**Oggetto: richieste di migliorie in corso d'opera relative all'isola ambientale di Fonte Meravigliosa**

(aggiornamento rispetto alla versione precedentemente inviata in data 22 giugno 2024)

Nel seguito riprendiamo l'elenco delle criticità dell'intervento – in parte prese in carico nella nota del Municipio IX a RSM del 12.7.2024 (nel seguito identificato con "M9") – per fornire lo stato di avanzamento dal punto di vista degli abitanti.

#### A06 - (M9 12.7) Arcidiacono 165 – rivedere sosta all'ex capolinea dell'autobus in via Arcidiacono di fronte a via Meldola

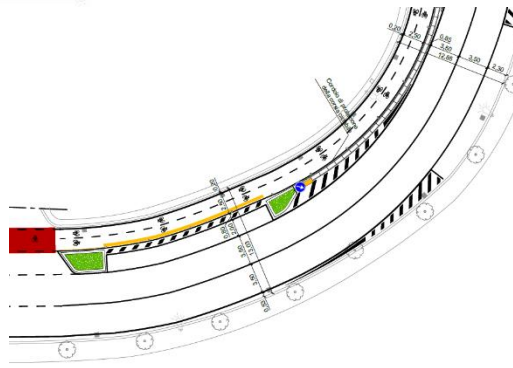
La proposta emersa al sopralluogo dei tecnici è stata quella di invertire i parcheggi nell'area di sosta all'ex capolinea del bus 762, che non entra più in quell'area né vi fa sosta ovvero: parcheggio a spina sul lato destro della foto; parcheggio in linea sul lato sinistro. In questo modo aumentano gli stalli di sosta.

sia orizzontale che verticale, sostituendo i cartelli di divieto di sosta eccetto bus - esistenti da 30 anni - con i cartelli di parcheggio a spina e in linea.

**Questo va realizzato urgentemente perché l'eliminazione di parecchi posti auto a via Arcidiacono sta creando un forte disagio ai residenti.**

**A10 - Arcidiacono presso ex edicola – fermata bus – manca il riempimento dell'aiola per collocare campana rifiuti liberando il passaggio sul marciapiede**

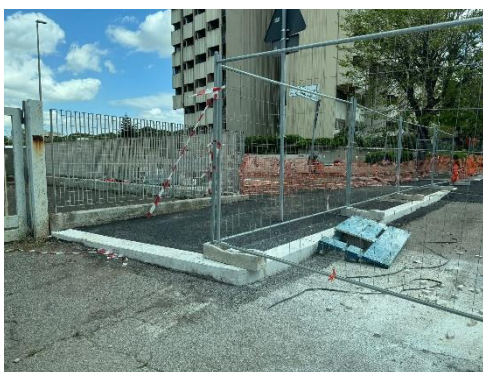
Nell'area fermata bus accanto all'edicola è stata realizzata aiola che nel progetto esecutivo originario non era aiola verde ma di asfalto per posizionare la campana di vetro, in prossimità delle strisce e consentire di buttare le bottiglie in sicurezza ai pedoni. Invece è stata fatta in aiola verde enorme e la campana di vetro ora è posizionata sul marciapiede opposto senza consentire il passaggio in sicurezza sul marciapiede ai pedoni.

Si chiede di asfaltare l'aiola e mettere la campana come da progetto esecutivo.

### A11a - Paravia – il portale d’accesso del cuore dell’isola è solo per le auto, non per i pedoni

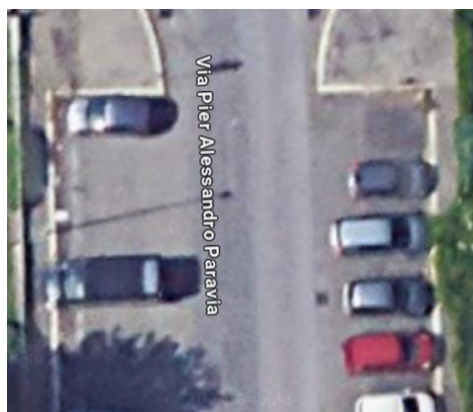
I marciapiedi di via Paravia, utilizzati per raggiungere la terza galleria commerciale di via Da Cherso (“Galleria Centrale”), misurano circa un metro e sono spesso parzialmente occupati dal muso delle auto in sosta. Con l’introduzione del senso unico la strada è ora molto larga. Si chiede di allargare coerentemente uno od entrambi i marciapiedi, altrimenti le persone dovranno continuare a camminare in mezzo alla strada qui.

### A12 - (M9 12.7) Aiuola non realizzata a regola d'arte tra il civico 149 di Via Tommaso Arcidiacono e la fermata Bus

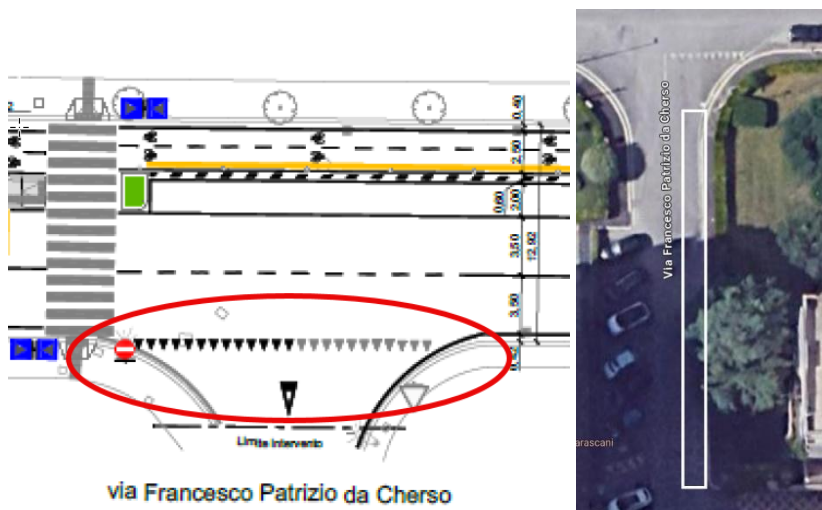
Tale aiuola realizzata non è in linea con le altre, visibile ad occhio nudo come da foto seguente, e presenta anche una risega facilmente evitabile arretrando di 30 cm tutto il cordolo, per evitare un tombino.

Da sistemare anche il ciglio sconnesso del marciapiede alla stessa altezza sulla sinistra nella foto.

### A13 - (M9 12.7) Arcidiacono-Da Cherso – manca il senso unico

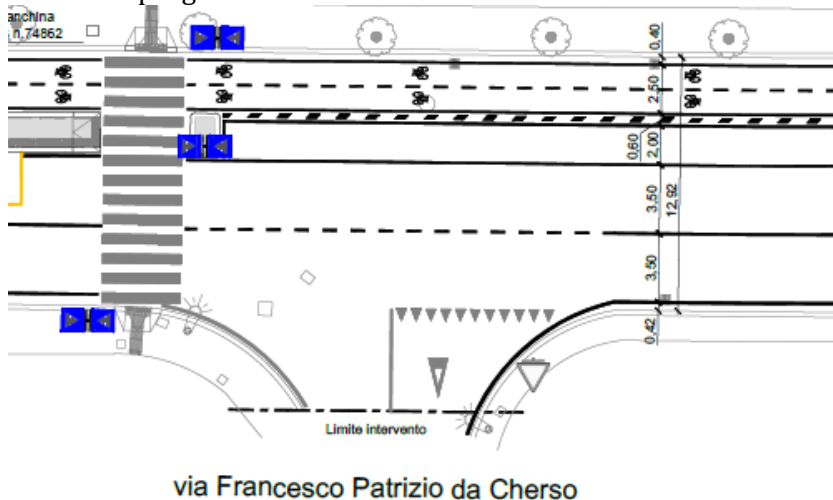
Manca la segnaletica orizzontale e verticale di senso unico su via Da Cherso all'incrocio con Arcidiacono, come da progetto.

Questo senso unico consentirebbe di regolarizzare circa 8 posti auto oggi occupati indebitamente e che creano situazioni di pericolo e difficoltà ad uscire dal box.

(2025-01-03) qui di seguito l'incomprensibile revisione progettuale del 23.7 senza senso unico in contrasto anche con quanto evidenziato dal Municipio IX. Si ribadisce che il senso unico era stato richiesto a più riprese per eliminare una situazione di pericolo che già ha creato numerosi incidenti tra chi esce dai box e chi entra a via da Cherso da via Arcidiacono. Questa situazione è stata rappresentata anche dal Municipio IX quindi non si comprende questa decisione.

### A21 - Arcidiacono presso banca BCC – non ci sono passi carrabili, eliminare le tre aiuole piccole

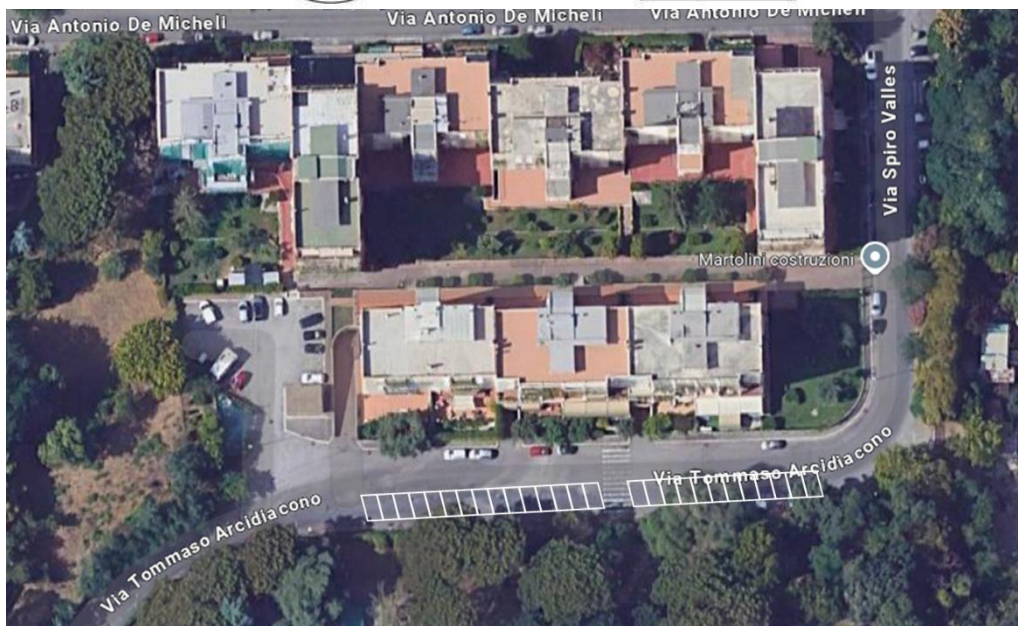
Sono state realizzate delle aiuole di protezione di due passi carrabili che non ci sono. I cancelli infatti permettono l'accesso ad aree non per le auto e non presentano cartelli di passo carrabile.

Il parcheggio realizzato inoltre è per due auto e mezzo, ovvero per un metro mancante non entra la terza auto.

Si chiede di togliere le tre piccole aiuole e realizzare un parcheggio continuo.

### A23 - (2025-01-03) Arcidiacono 83 – rimuovere/sostituire vecchia segnaletica

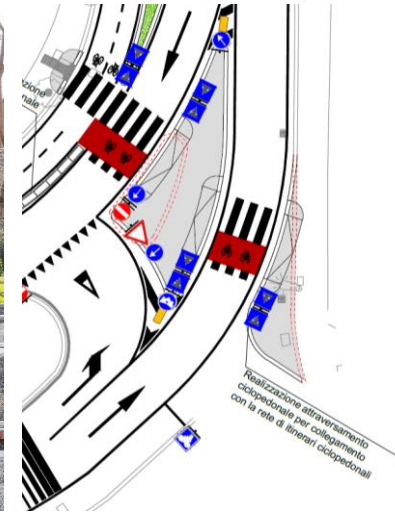
Questi cartelli dissuasori non hanno mai funzionato ed occupano un marciapiede già piccolo. Da sostituire con la segnaletica prevista da progetto di 30 all'ora, con cartelli semplici.

### F03 - (M9 12.7) Incrocio Ferruzzi-Resti – mancano gli scivoli per disabili

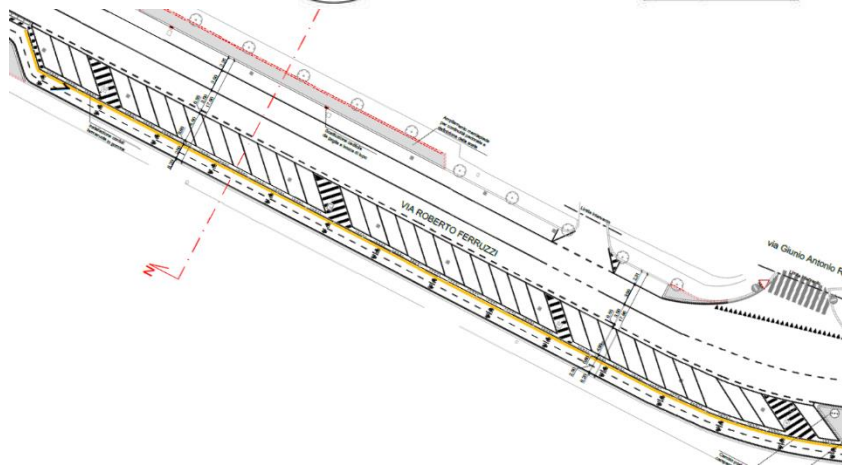
Vanno realizzati gli scivoli a via Resti incrocio via Ferruzzi, visto che chi sale con carrozzina dei bambini o disabile a via Ferruzzi non può scendere dal marciapiede agevolmente all'incrocio con via Resti per tornare alla propria abitazione.

### F06 – Ferruzzi incrocio Gradi – verificare realizzazione in corso

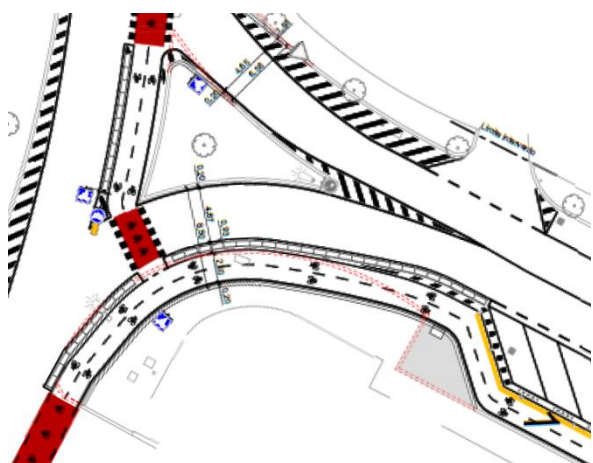
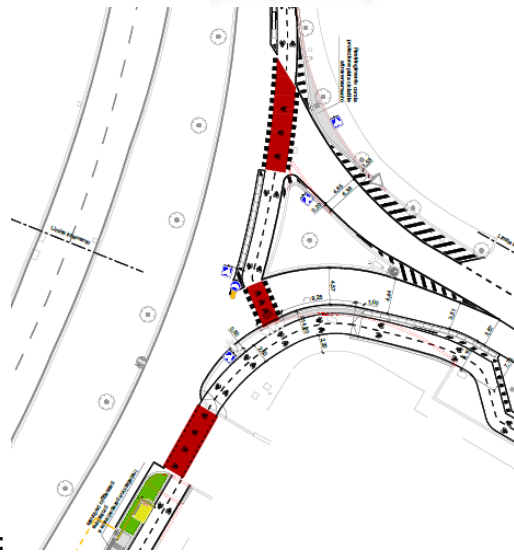
La realizzazione in corso è difforme dal progetto. In particolare:

- Invece di una demolizione – anche parziale – del marciapiede esistente per realizzare la ciclabile in piano (ora corre su un marciapiede decisamente in discesa verso l'esterno della curva ovvero verso la strada), si sono realizzate due rampe

- o (2025-01-03) questo è stato risolto allineando progetto a quanto realizzato, ovvero decidendo di non risolvere il problema segnalato.
- Sul lato Gradi, la ciclabile è disallineata (vedi foto), mentre sembra opportuno lasciarla più interna rispetto alla strada, per rimanere interna rispetto al palo della luce e relativo chiusino, per realizzare l'incrocio ciclabile in uno spazio protetto dalle auto e non sull'attraversamento ciclo-pedonale

- o (2025-01-03) il progetto mantiene un errore di allineamento della ciclabile.
- Sul lato Ferruzzi, non è stato realizzato il riempimento del marciapiede - in grigio nel progetto, che risolverebbe il problema esistente di un passaggio pedonale strozzato (vedi foto).

- o (2025-01-03) questo è stato risolto allineando progetto a quanto realizzato, ovvero decidendo di non risolvere il problema segnalato.

### M01 – (M9 12.7) parcheggi su via Meldola lato BCC da massimizzare

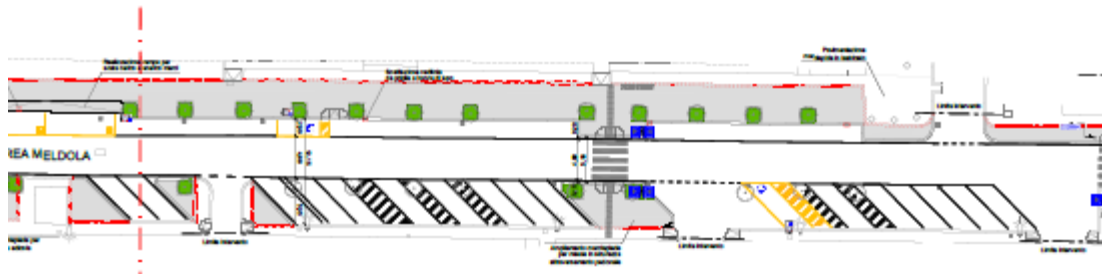
Il progetto prevede un ritaglio dei parcheggi che li riduce molto in numero. Si chiede di massimizzare il numero di parcheggi, mantenendo la riqualificazione dell'asfalto.

Si chiede di valutare in accordo con l'edicolante lo spostamento dell'edicola dei giornali sul lato opposto in area verde comunale a fianco del parcheggio del mercato.

**(2025-01-03)** la soluzione sembra andare nella direzione opposta:

- Tolta l'area di parcheggio dal perimetro di progetto, ovvero mancata sistemazione del manto stradale ammalorato dalle radici e che quindi rende difficoltoso il parcheggio
- Invece di spostare l'edicola nell'area pedonalizzata si tolgono altri parcheggi per riqualificare la posizione attuale dell'edicola. Da notare che questa è l'unica edicola rimasta nel 2025 delle quattro edicole del quartiere. Quindi una sua valorizzazione sarebbe un'ottima iniziativa.

### M02 - (M9 12.7) Meldola-Paravia segnaletica di senso unico mancante

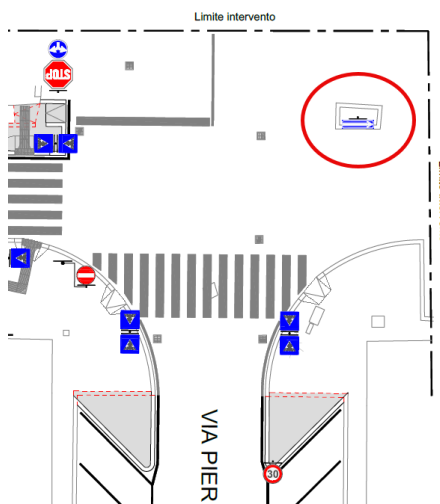
Va inserito il segnale di senso unico verso destra su via Meldola altezza Paravia come da progetto in figura.

Sono stati posizionati i due cartelli di divieto di accesso: uno - a sinistra nella foto - dietro le strisce pedonali, l'altro - a destra nella foto - davanti alle strisce pedonali. Questo secondo cartello non è visibile agevolmente dalle auto che percorrono via Meldola, trovandosi troppo a ridosso della carreggiata. Si suggerisce di arretrarlo, allineandolo al cartello di sinistra.

In generale, si suggerisce di completare quanto prima tutta la segnaletica orizzontale e verticale per il nuovo senso unico di via Meldola, per evitare situazioni di incertezza e pericolo nel transitorio dei lavori.

### M03 – (2025-01-03) Meldola-Gradi – smussare gli angoli dei cigli come da progetto

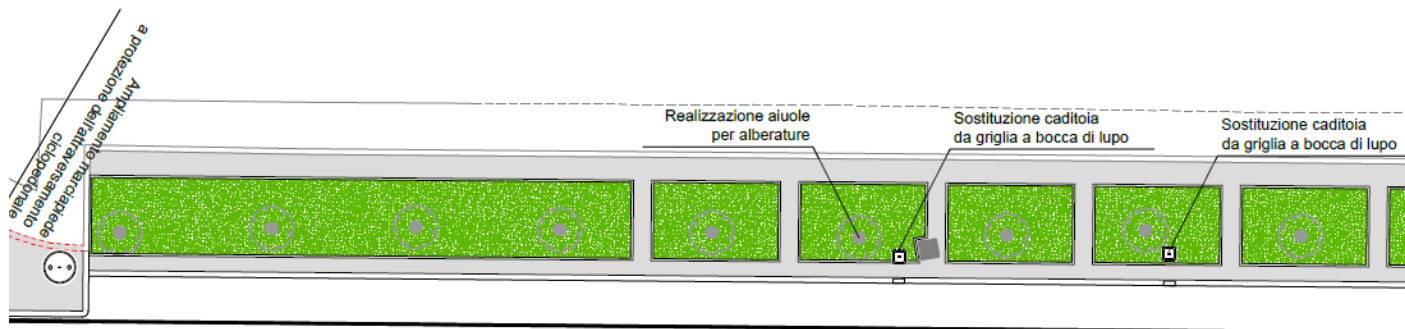
Nel punto indicato da foto ma in molti altri lungo la ciclabile gli angoli dei cigli non sono smussati come da progetto. Da sistemare.

#### GR01 – indicare via Lorgna come area pedonale

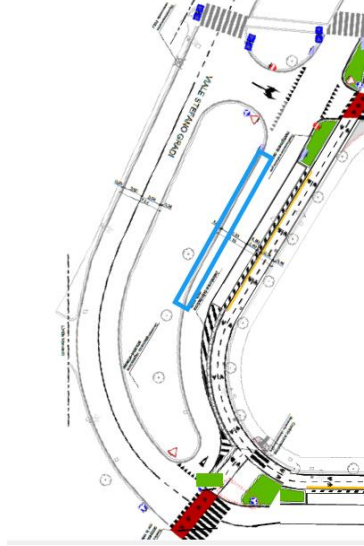
Via Lorgna è l'accesso pedonale al cuore dell'isola ambientale, ma all'incrocio con via Gradi non c'è alcun segnale e quindi gli abitanti e gli avventori degli esercizi commerciali la considerano una strada, pur essendo nata e rimasta per molti anni un bel viale pedonale. Si chiede di apporre i cartelli all'inizio di via Lorgna di isola pedonale, con accesso riservato per le FFOO e per gli autorizzati come i manutentori del verde e delle aree interne.

### GR04 – FATTO curva di via Gradi all'incrocio con Arcidiacono

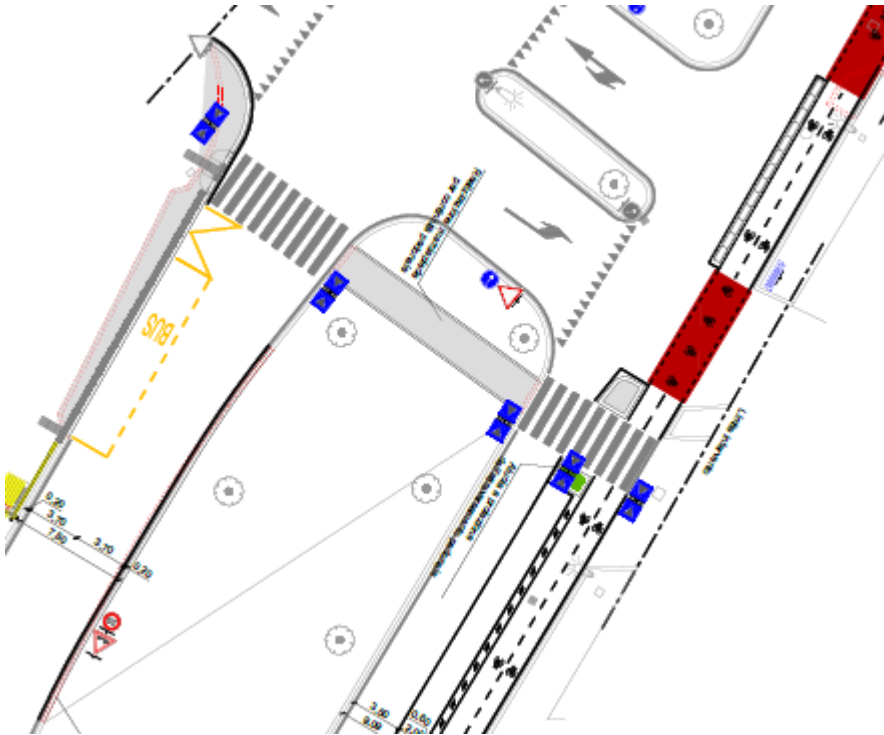
Si segnala la possibile necessità di aumentare leggermente la sezione stradale nella curva di via Gradi all'imbocco con via Arcidiacono, per agevolare il passaggio simultaneo di due mezzi pesanti o autobus nelle direzioni opposte, considerando che da progetto esecutivo diventerà a doppio senso di marcia. Questo è quanto riportano alcuni abitanti competenti in materia.

**(2025-01-03)** questo è stato risolto riportando la viabilità di via Gradi al doppio senso originale. La soluzione appare adeguata al CdQ.

**GR06 – Gradi-Veranzio manca attraversamento pedonale**

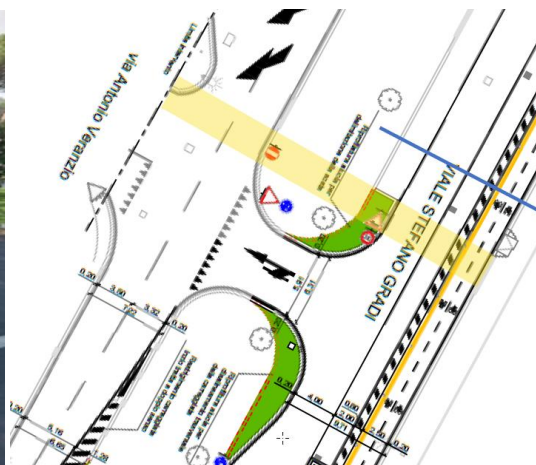
Si chiede di prendere in considerazione una richiesta ricorrente degli abitanti di via Veranzio (circa 150 appartamenti contando anche via Marulo), ovvero quella di predisporre un attraversamento pedonale su via Gradi. L'alternativa per attraversare è quella di arrivare in cima alla salita di via Gradi e attraversare dopo via Cerva, soluzione troppo scomoda che nessuno adotta, anche perché su via Gradi lato Prato Smeraldo non c'è marciapiedi (in attesa - da molti anni - della presa in carico delle strade da parte del Comune di Roma). Tra gli utenti ci sono i bambini che da Veranzio e Marulo vanno a scuola in via Fonte Meravigliosa.

**GR12 – (2025-01-03) Gradi lato INAIL – manca terminale del cordolo**

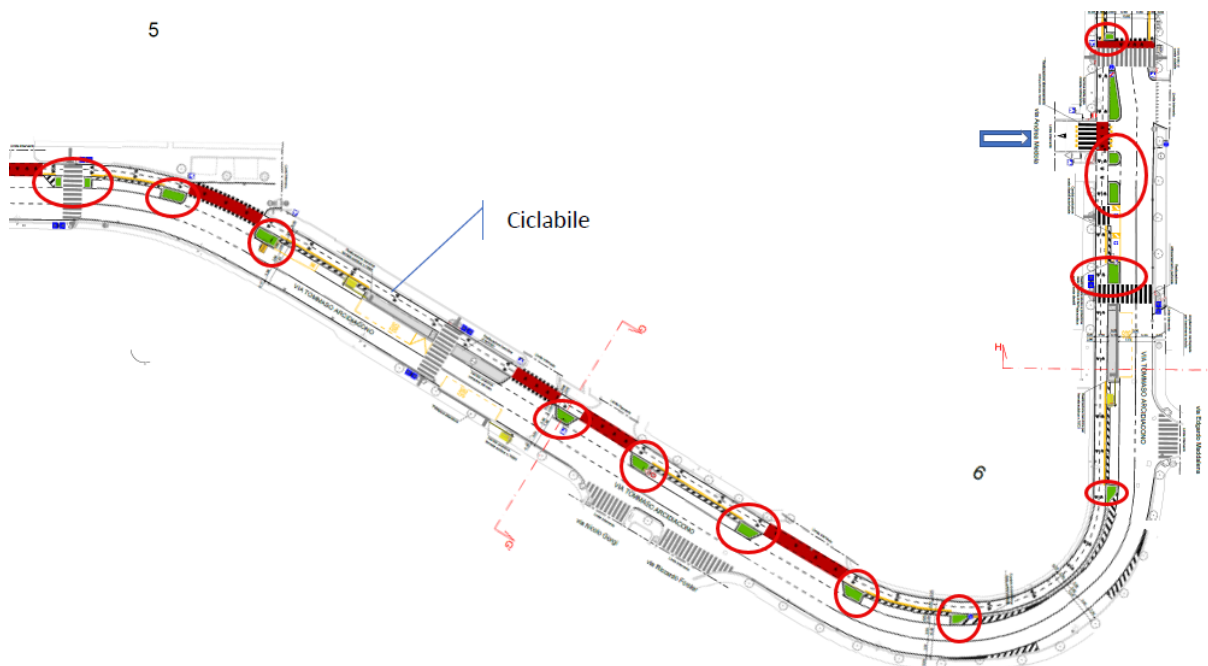
Come da foto, manca il terminale stondato del cordolo. Da controllare in generale per tutti i cordoli.

### G02 – Arredare le aiuole grandi

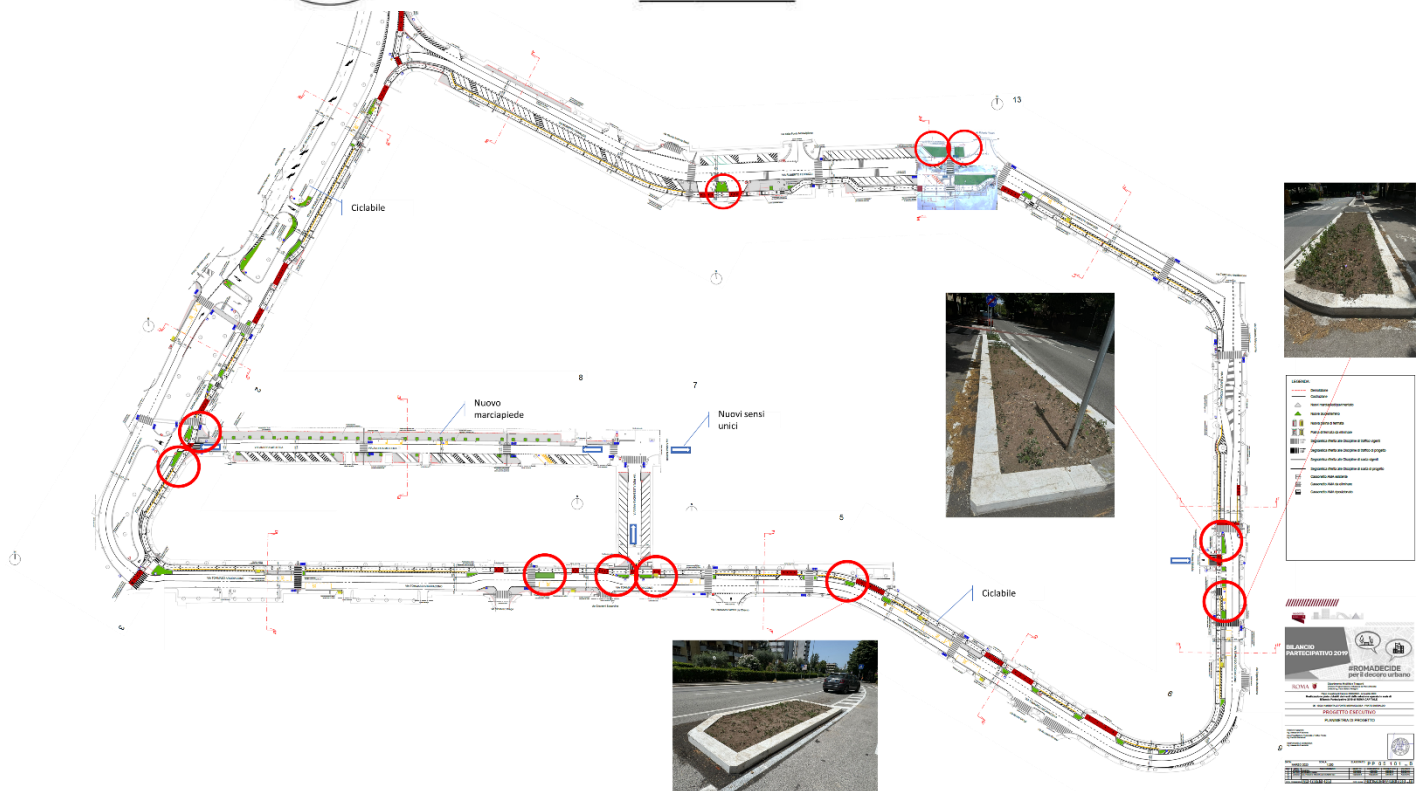
Il progetto prevede un numero elevato di aiuole grandi, che di fatto determinano un onere manutentivo per il diserbo stradale significativo a fronte di un beneficio molto limitato, ovvero - in caso di incuria - una strada che sarà sempre tappezzata da erbacce. Si chiede di arrearle in esecuzione anche dell'ODG votato in Municipio IX in data 24.10.2024 n. 8 all'unanimità con sassi da fissare con resina, piante grasse o altra modalità al fine di rendere semplice e/o inesistente la necessità di manutenzione.
